VYSVĚTLENÍ ZADÁVACÍ DOKUMENTACE Č. 5					
NÁZEV ZAKÁZKY					
PŘÍSTAVBA A REKONSTRUKCE DSP KRALOVICE					
SPISOVÁ ZNAČKA:	CN/11/CN/22	ČÍSLO JEDNACÍ:	2692/22/CN	SYSTÉMOVÉ ČÍSLO VZ:	P22V00000149
ODKAZ - EZAK:	https://ezak.cnpk.cz/contract_display_9372.html				
ODKAZ VVZ:	https://www.vestnikverejnychzakazek.cz/Form02/Display/272111				
ODKAZ TED:	https://ted.europa.eu/udl?uri=TED:NOTICE:238650-2022:TEXT:CS:HTML				
ZADAVATEL:	Plzeňský kraj				
SÍDLO:	Škroupova 18, Plzeň, 306 13			IČO:	70890366
STATUTÁRNÍ ZÁSTUPCE:	Rudolf Špoták, hejtmán Plzeňského kraje				
POVĚŘENÁ OSOBA:	JUDr. Michal Bouřa MBA, vedoucí odboru investic a majetku				
ADMINISTRÁTOR:	Centrální nákup Plzeňského kraje, příspěvková organizace				
SÍDLO:	Vejprnická 663/56, 318 00 Plzeň			IČO:	72046635
STATUTÁRNÍ ZÁSTUPCE:	Mgr. Bc. Jana Dubcová, ředitelka				
POVĚŘENÁ OSOBA:	Ing. Václav Štrunc				
E-MAIL:	vaclav.strunc@cnpk.cz				
DRUH VZ:	Stavební práce	REŽIM VZ:	Nadlimitní	DRUH ŘÍZENÍ:	Otevřené řízení

Zadavatel poskytuje prostřednictvím administrátora v souladu s § 98 a § 99 zákona č. 134/2016 Sb., o zadávání veřejných zakázek, v platném znění (dále „ZZVZ“), vysvětlení zadávací dokumentace k výše uvedené veřejné zakázce.

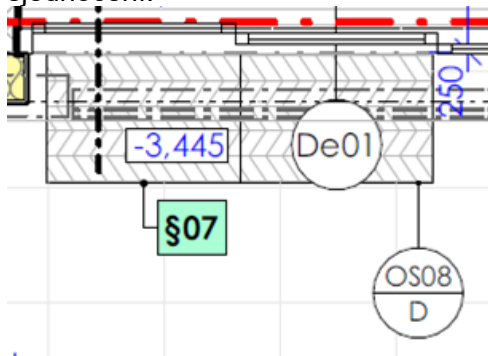
Dotaz č. 2: Prosím o sjednocení rozporů mezi výkresovou částí PD – D.1.1.D Etapizace 1.etapa a výkazem výměr interiérových dveří.

Blok B: dveře D08/B – PD 1.PP 1 ks, výkaz 0 ks

D34/B – výpis interiérových dveří uvádí požadavek na požární odolnost EI 30-DP3, výkaz EI 15-DP3

- ano ve výkazu skutečně chybí dveře D08/B. Tyto dveře mají být realizovány.
- D34/B - požární odolnost platí dle výkazu výměr a Požárního řešení (tedy E115-DP3)

Viz. doplnění knihy dveří interiéru:

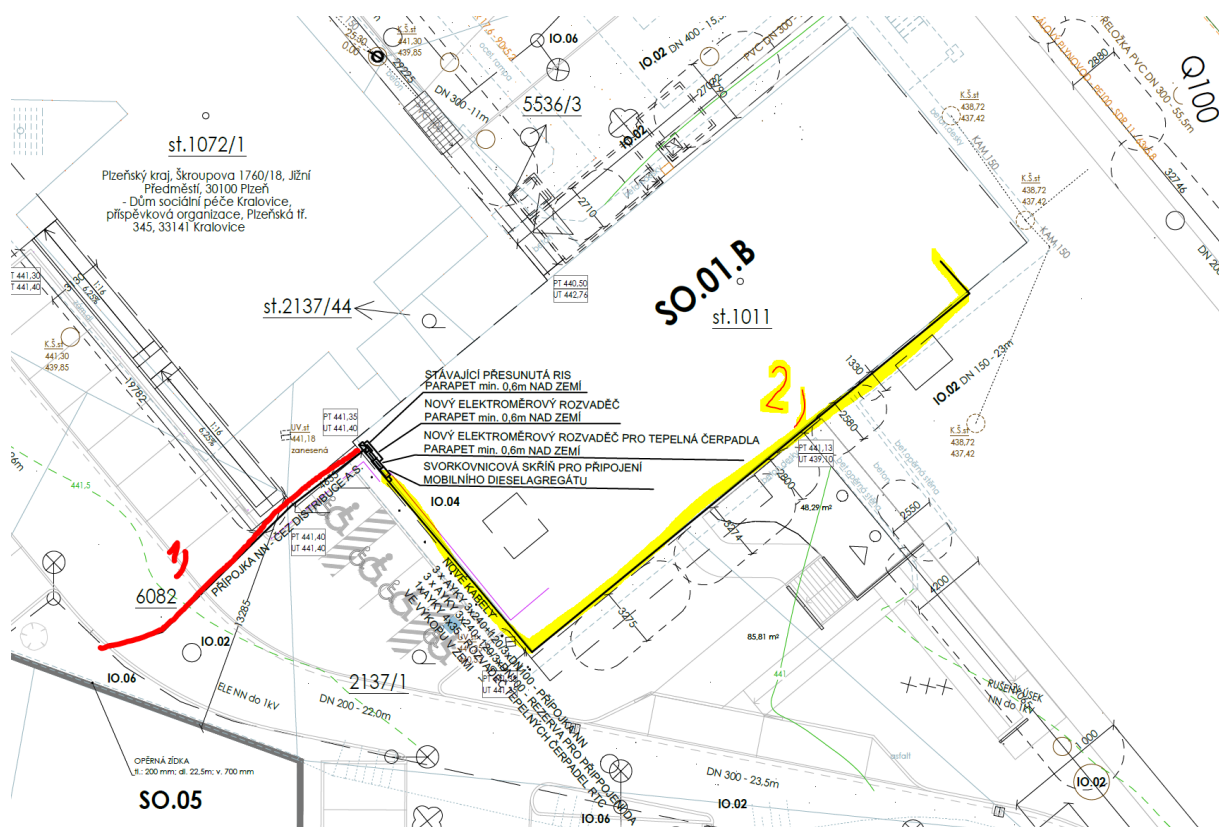
10. Ve výkazu výměr v části architektonicko-konstrukčním řešení pro blok B je položka č. 357 „Kompletní dodávka a provedení dočasné řešení odvodu dešťových vod mezi etapami I. a II (dočasný odvod srážek ze sedlové střechy "B" podél stěny bloku "D",

pomocí zaatikového žlabu a svodu mimo objekt". U položky je uvedeno množství 1 kus. Prosíme zadavatele o jasné specifikování množství a rozepsání položky na jednotlivé části žlabů a svodů dle položek v ceníkové databázi ÚRS. Takto obecně zadaná agregovaná položka vede k nejednotnému nacenění všech uchazečů výběrového řízení.

- Jedná se o vytvoření dočasného zaatikového žlabu podél přistavované stěny bloku D u původní okapové hrany bloku B v délce 11m a o 2x 4m opravy styku střecha/stěna. Nejedná o nic standardního a trvalého, proto je ve výkazu výměr řešeno položkou kpl (soubor).

Dočasné řešení odvodu srážkových vod ze šikmé střechy bloku B po realizaci Bloku D je popsáno položkami 351 ve VV bloku D a položkami 357, 578 a 577 ve VV bloku B.

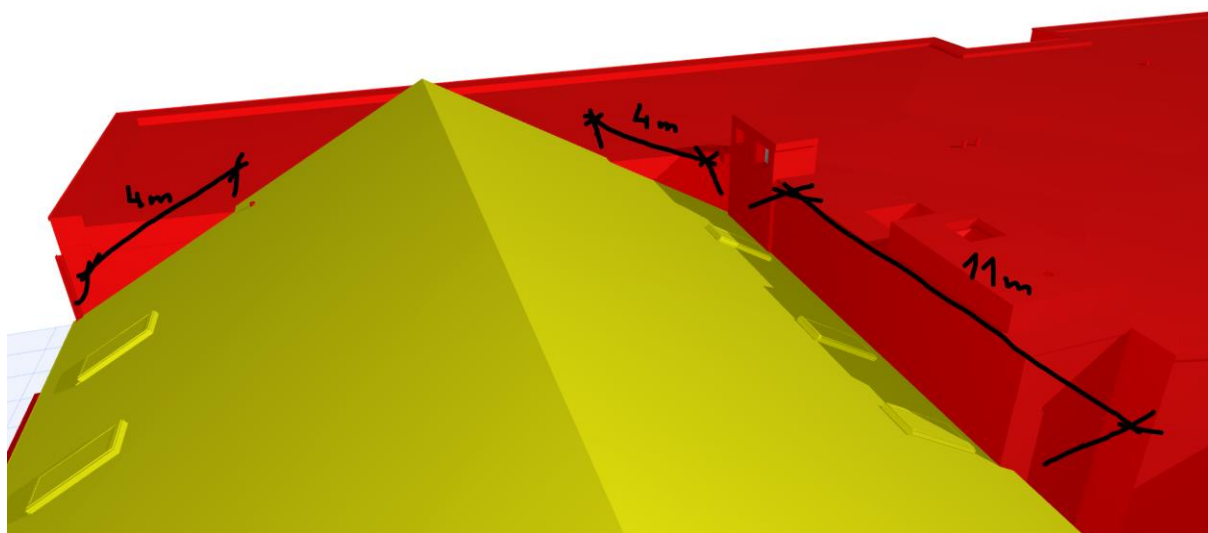
9. Ve výkazu výměr v části architektonicko-konstrukčním řešení pro blok B jsou položky č. 346 a 347 (minerální podhled). Prosíme o prověření rozměrů podhledové desky, neboť tl. 4 cm není standardní pro podhledové minerální desky. Nebo se má jednat o tepelnou izolaci? Prosíme o vysvětlení.

Podhled je navržen dle požadavků PBŘ s požární odolností z obou stran (shora + zdola) na EI30 – viz pol.348 ve výkazu výměr.
